Arkivsak-dok.	21/00475-52
Saksbehandler	Mahsa Akrami

Saksframlegg

Detaljreguleringsplan for Båtneset, planID. 157320210003. Sluttbehandling

Figur 2 Nåværende og foreslått bussholdeplass og møteplass

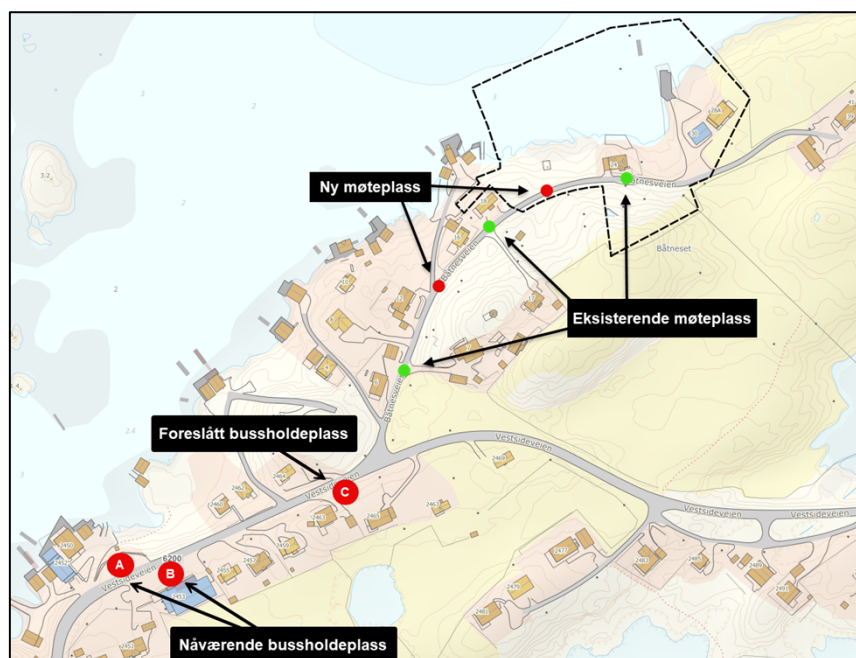
Møre og Romsdal fylkeskommune fremmet innsigelse til planforslaget med bakgrunn i trafiksikkerhetsmessige forhold knyttet til Båtnesveien, krysset mellom KV 1080 og FV 6200, samt forholdene for myke trafikanter og kollektivtrafikk. Innsigelsen er fulgt opp gjennom utarbeidelse av veiplan C01 og siktplan C02, som dokumenterer utforming av kryss, møteplasser, siktforhold og kollektivløsninger. Veiplanen er gitt juridisk virkning gjennom reguleringsbestemmelsene og sikret gjennom rekkefølgebestemmelser.

Planforslaget legger til rette for breddeutvidelse av Båtnesveien, etablering av møteplasser, utbedring av krysset KV 1080/FV 6200 i samsvar med Statens vegvesens krav, samt etablering av minikantstopp ved fylkesvegen. Det er videre dokumentert at krav til friskt og stoppsikt er oppfylt for den planlagte løsningen.

Figur 3 Reguleringskart 1.gangsbehandling

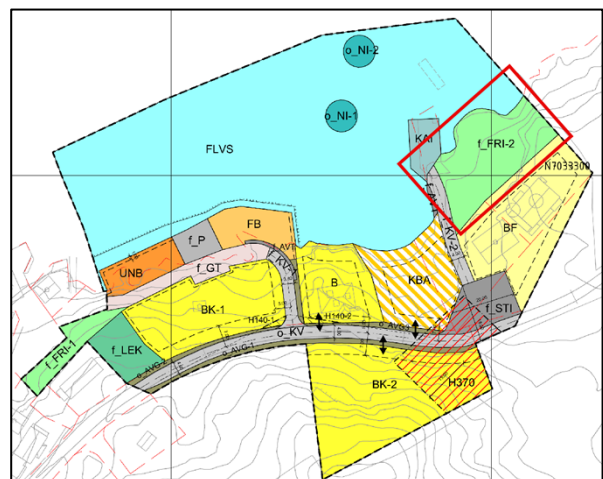
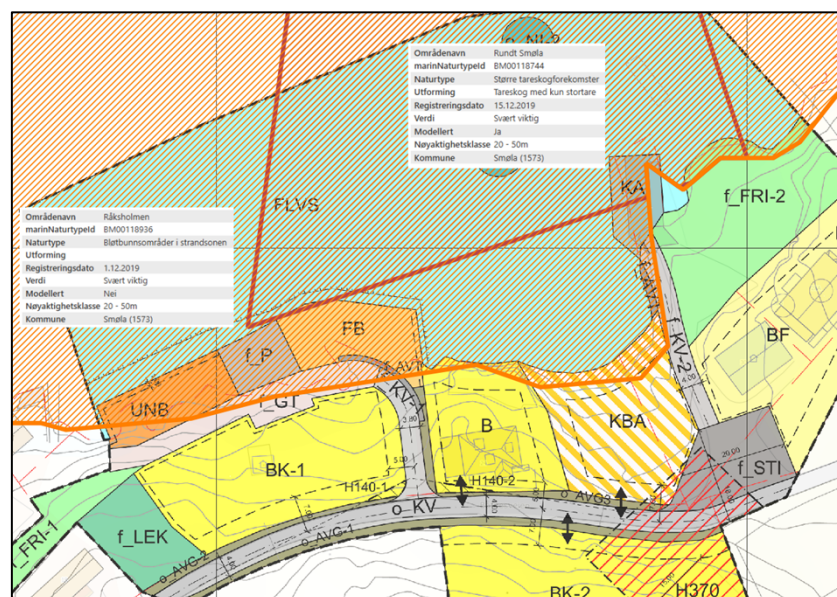
Statsforvalteren viste ved offentlig ettersyn til at planen ikke i tilstrekkelig grad ivaretok allmennhetens tilgang til strandsonen og rekreasjonsarealer langs sjøen. Dette er fulgt opp ved at det er avsatt et nytt friområde (f_FRI-2) langs sjøen ved felt BF. Friområdet er lett tilgjengelig og egnet til ferdsel og opphold. Planbestemmelsene stiller videre krav til fri ferdsel foran og mellom naustbebyggelsen.

Figur 7 Reguleringskart 1.gangsbehandling

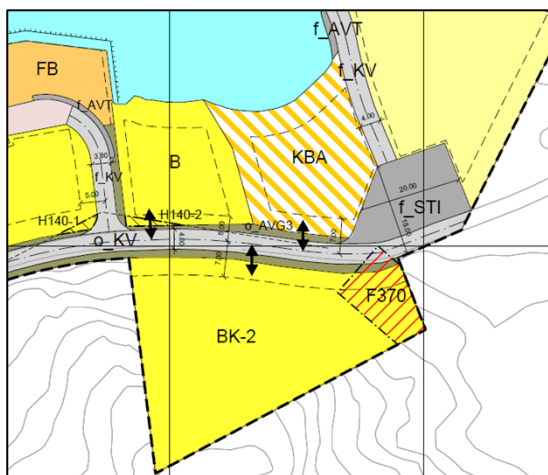
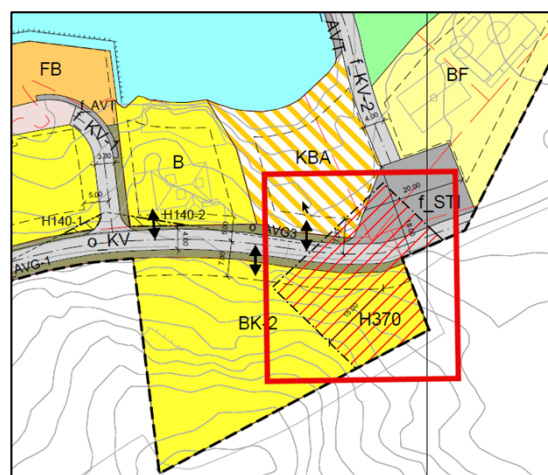
Planområdet berøres av en eksisterende 22 kV høyspentlinje som krysser den sørøstre delen av området. Statsforvalteren hadde ved førstegangsbehandling merknader til høyspentlinjen og viste til at det var uklart om planen i tilstrekkelig grad tok hensyn til magnetfelt over utredningsnivået på 0,4 μ T.

Som oppfølging av merknaden er netteier forespurt om vurdering av sikkerhetsavstand og magnetfeltforhold. Netteier anbefalte at hensynssonen settes til minimum 15 meter fra kraftlinjens senterlinje. Dette er i samsvar med DSBs veiledning, hvor det fremgår at magnetfeltnivået ved 22 kV-anlegg normalt vil være under 0,4 μ T i en avstand på om lag 10–20 meter fra nærmeste line.

Planforslaget er på denne bakgrunn supplert med hensynssone H370 langs høyspentlinjen. Innenfor hensynssonen tillates det ikke oppført bygninger for varig opphold nærmere enn 15 meter fra senterlinjen, og tiltak innenfor sonen skal avklares med netteier.
